改善箇所説明図

オーディオ本体

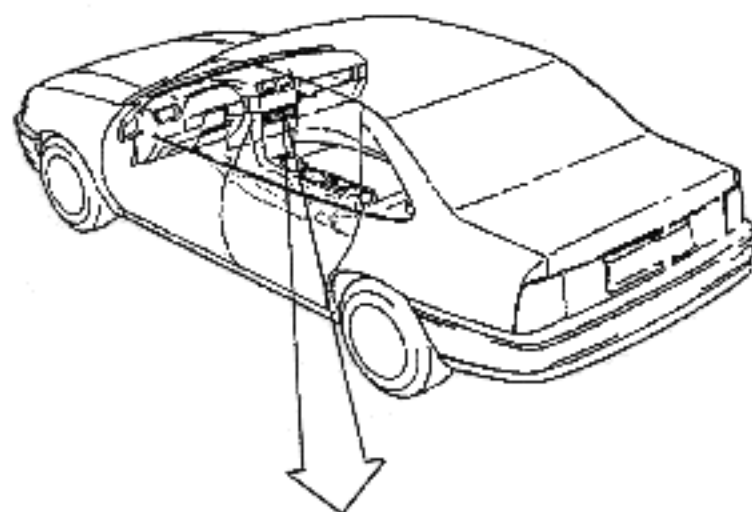
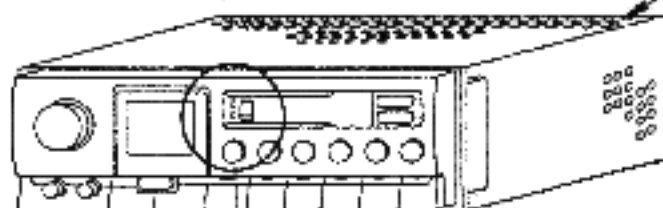
基準不適合発生箇所

音響機器のオーディオ本体の配線基盤において、当該基盤の製造工程が不適切なため、コンデンサーが損傷しているものがあり、そのままの状態で使用が続けると、当該コンデンサーの端子間が短絡して、スピーカーに過大な電流が流れ、最悪の場合、火災に至るおそれがある。

改善内容

全車両オーディオ本体を良品と交換する。

識別：カセット挿入口内部の金具に黒インクを塗布する。
